桃園縣政府工務局 函

主旨：檢送102年1月30日召開桃園縣政府工務局102年度第1次法規
執行疑義研討會會議紀錄，請 查照。

桃園縣政府工務局建築法規疑義研討會 會議紀錄

一、案由：研商『桃園縣建造執照預審作業手冊(101.3.30)』條文，是否有不合理或滯礙難行之處，提請討論。

附件三—附圖 1

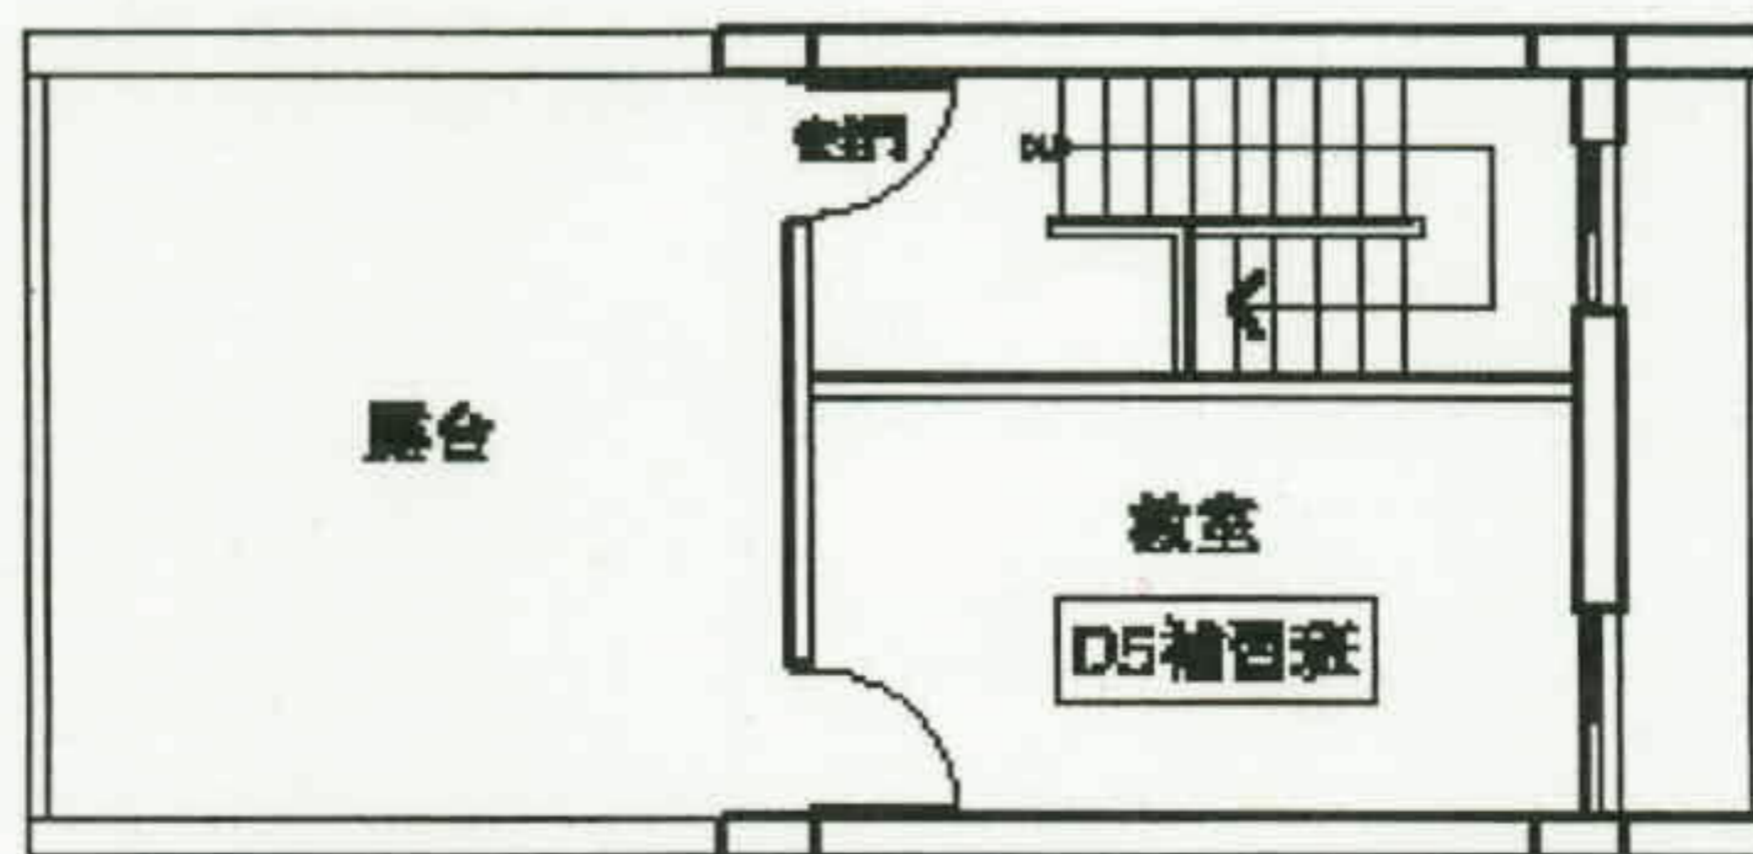
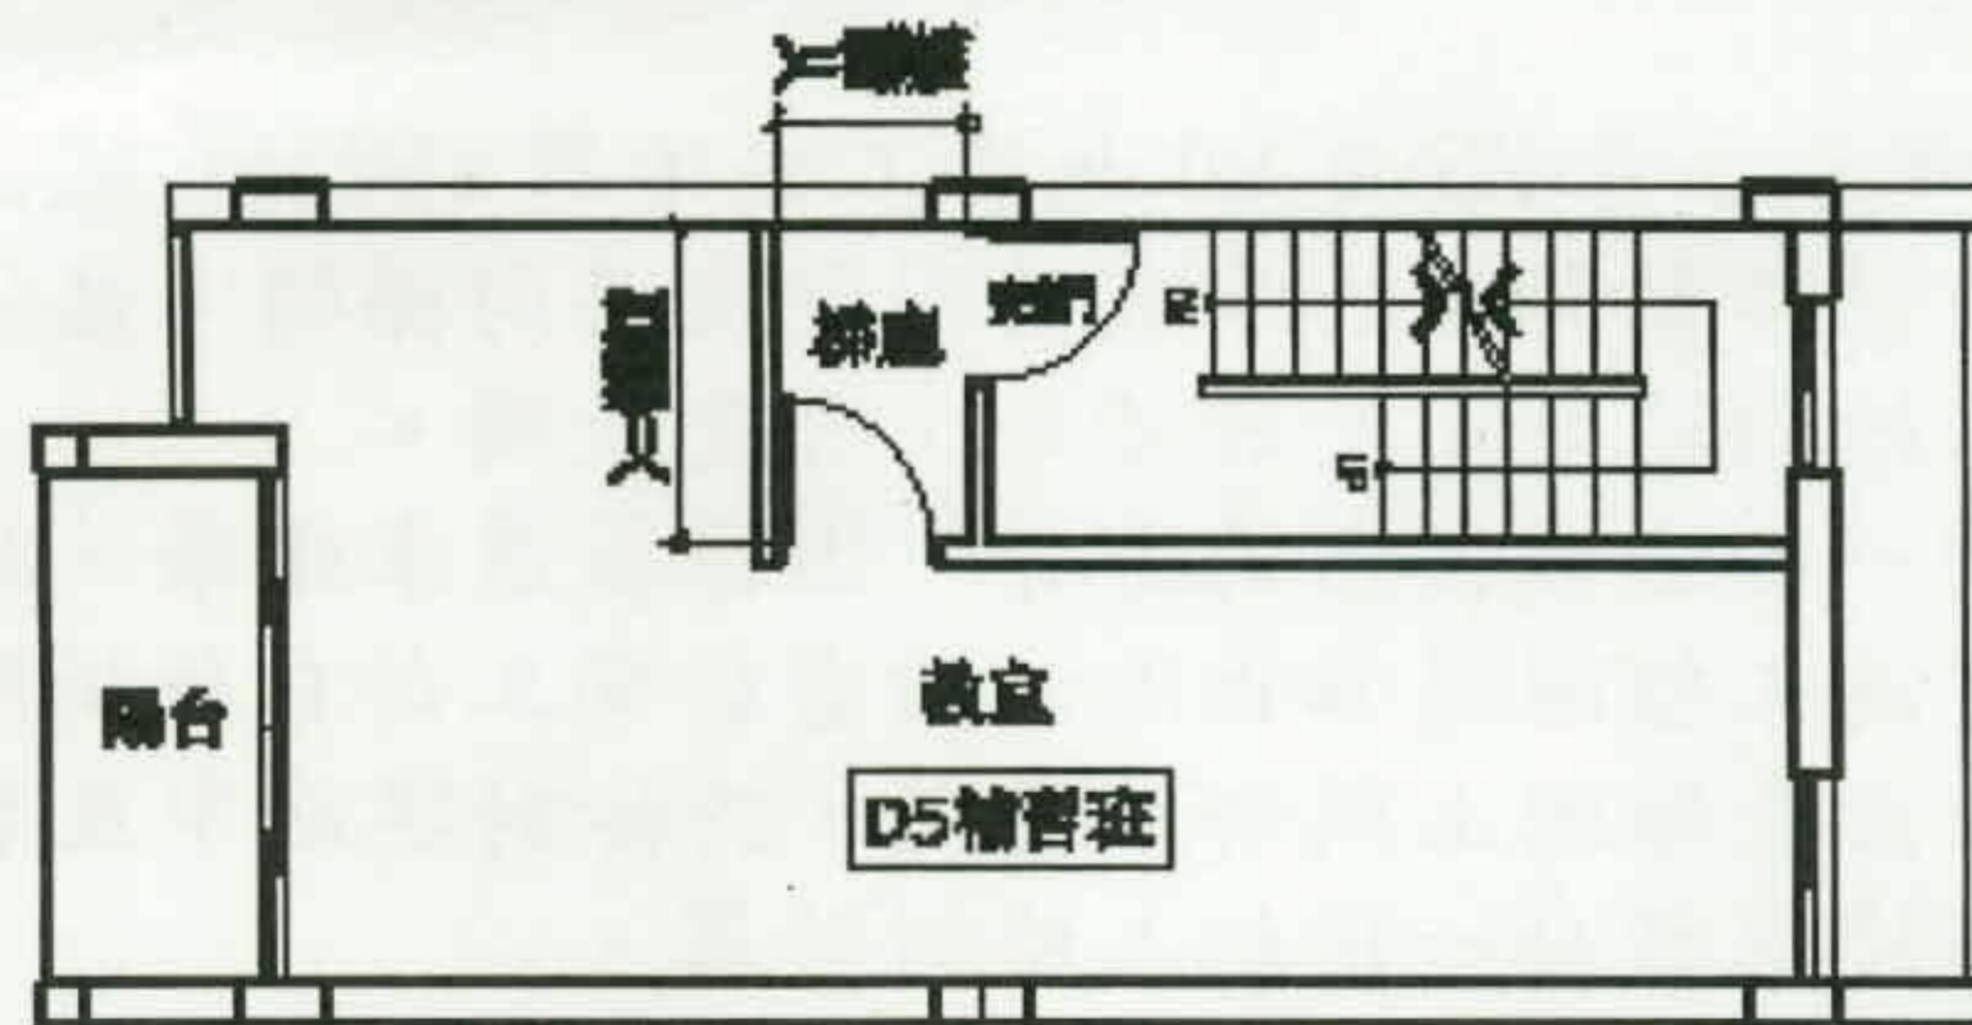
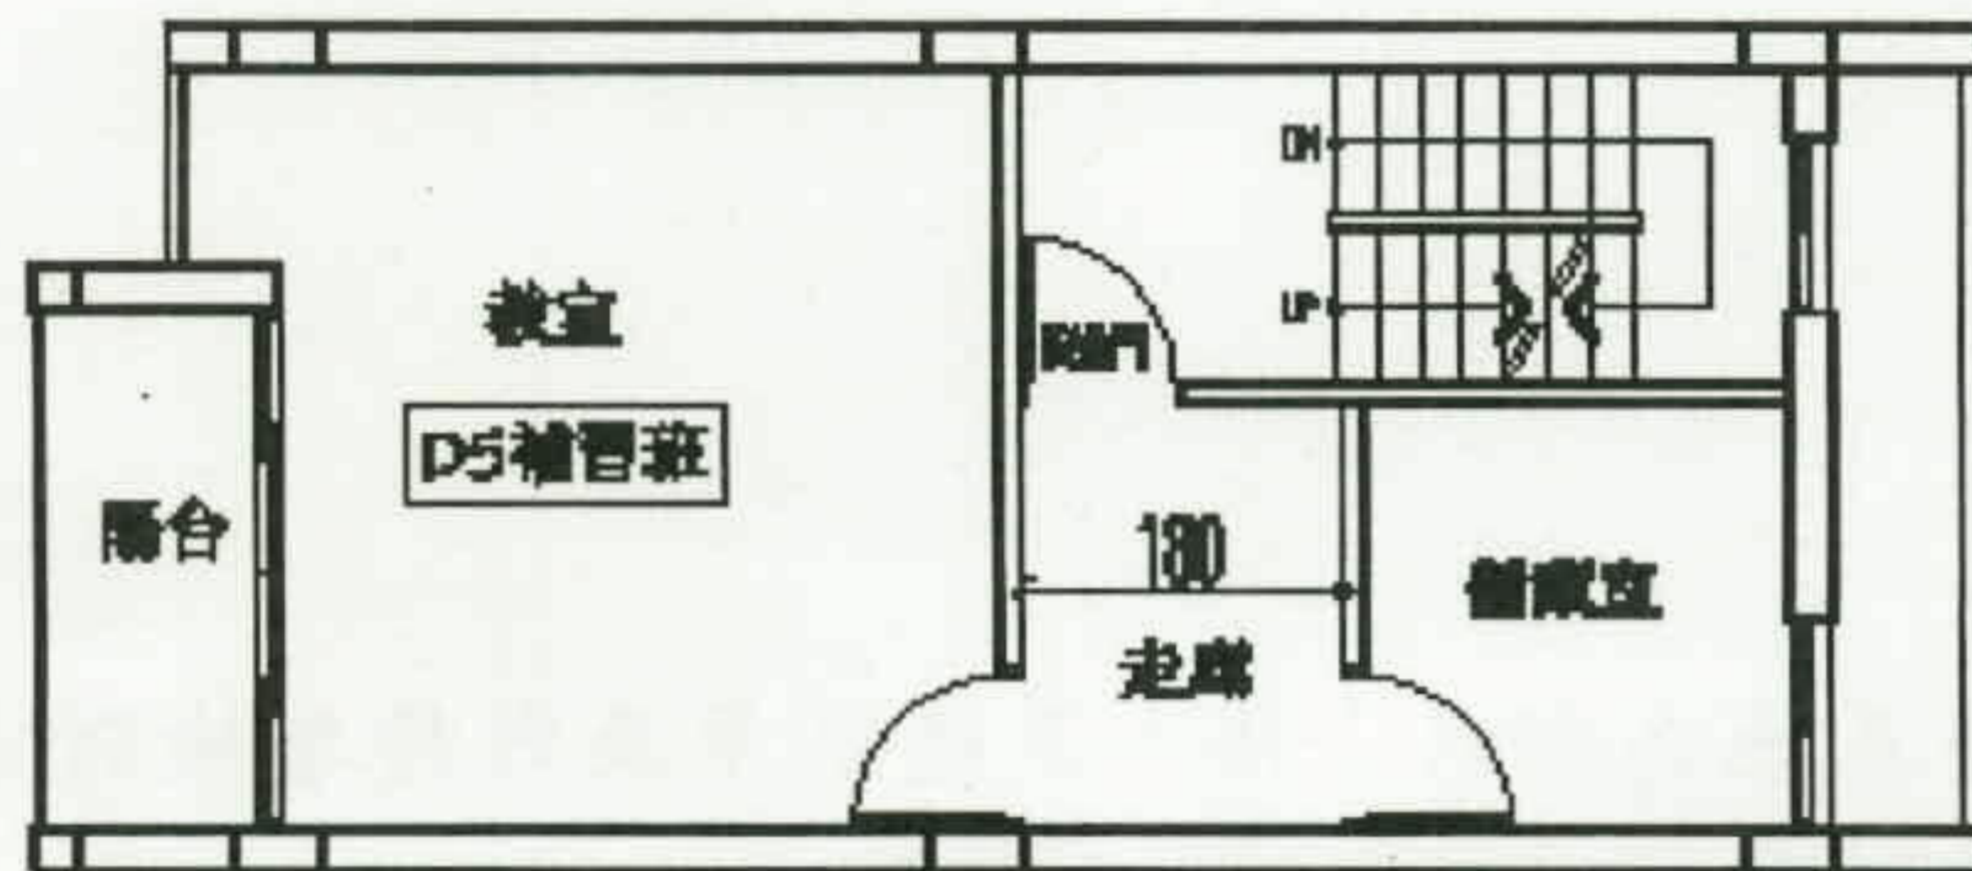
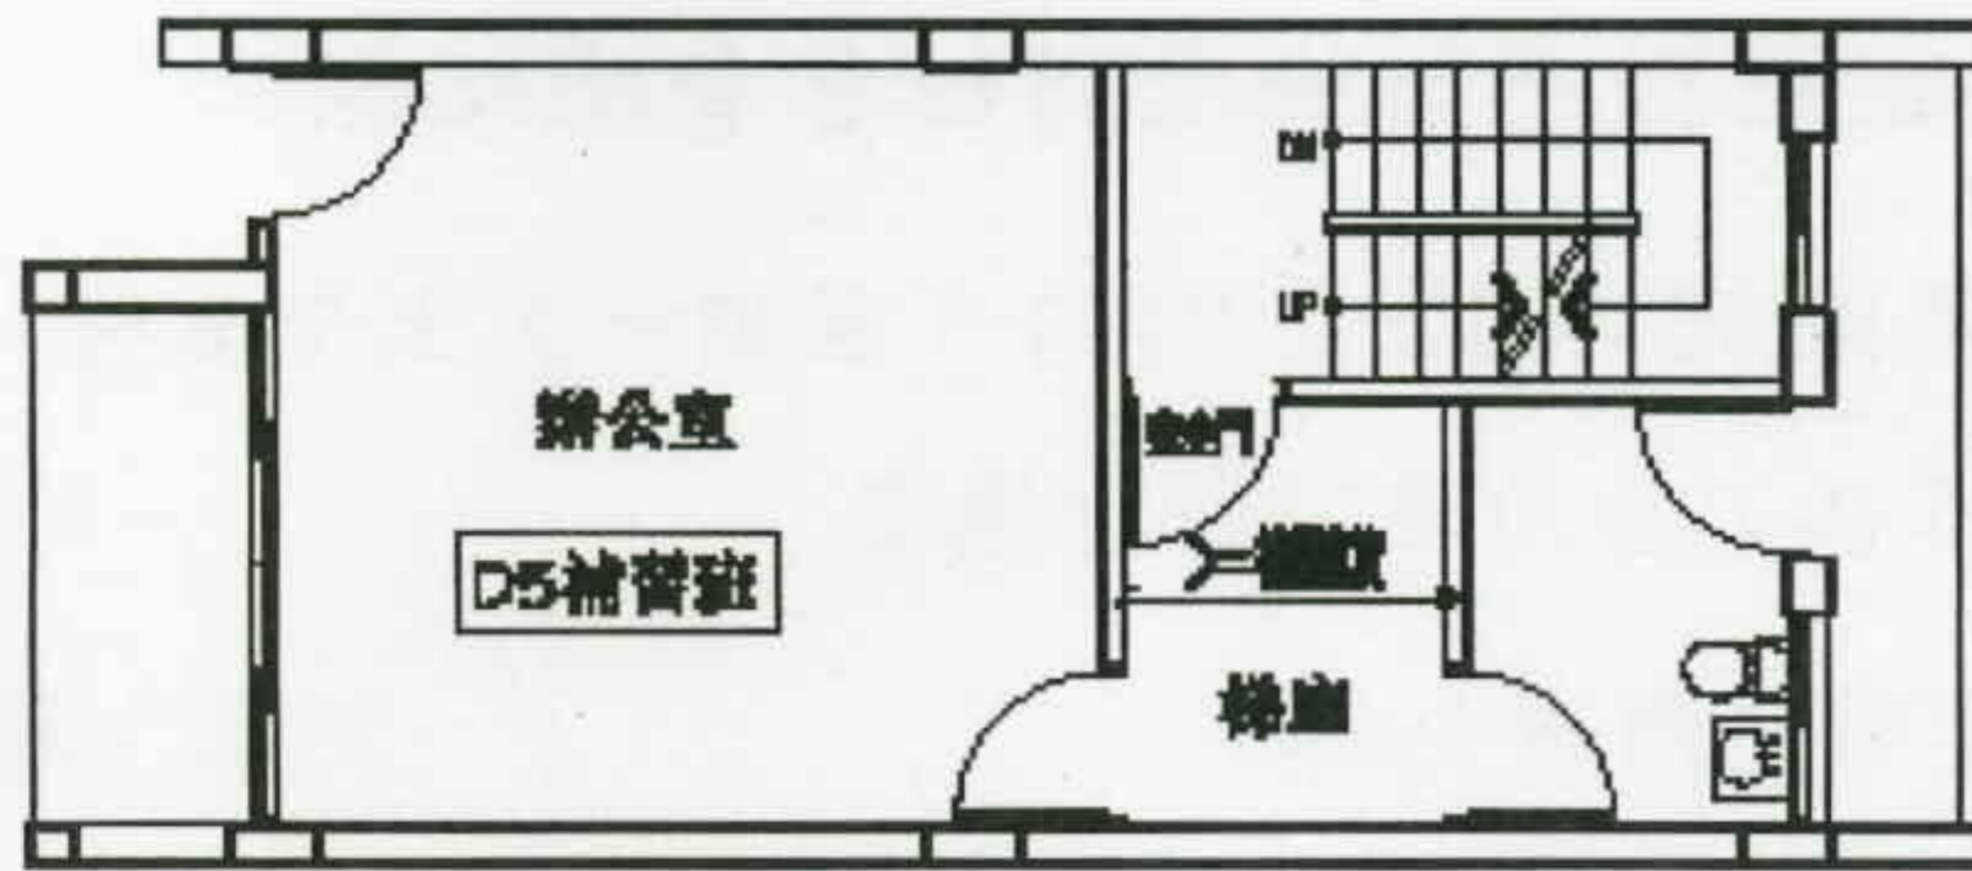
七、案由：關於「建築技術規則」建築設計施工編第 97 條第三項，出入安全梯前之緩衝空間，是否應符合「走廊」寬度之規定？（詳附件三附圖 1 P15）

說明：1. 第 97 條第三項：「建築物各棟設置之安全梯，應至少有一座於各樓層僅設一處出入口且不得直接連接居室。」立法精神僅在規範居室不得直接連接安全梯，目前大樓作法皆以梯廳作為連結，法無明文要求材料梯廳或走廊尺寸。

2. 建議免依走廊寬度規定辦理。

八、案由：關於直通樓梯於頂層（僅往下）是否應檢討樓梯迴轉半徑？頂層安全門之開啟方向應向樓梯間或屋頂避難平台？（詳附件三附圖 1 P15）

說明：依法安全門應向避難方向開啟，頂層如設有避難平台亦可。

決議：連接安全梯至居室間之空間一側臨居室者，依梯廳規定檢討，其寬度應大於樓梯寬度。兩側臨居室者依走廊規定檢討。

決議：1. 各層樓梯具上下之平台應檢討樓梯迴轉半徑。本案頂層樓梯僅往下者，免檢討樓梯迴轉半徑。

2. 安全門開啟方向仍應依建築技術規則設計施工編第 76 條第 5 款規定辦理，惟屋頂平台倘非屬同編第 99 條規定之屋頂避難平台則安全門方向得向內或向外開啟。
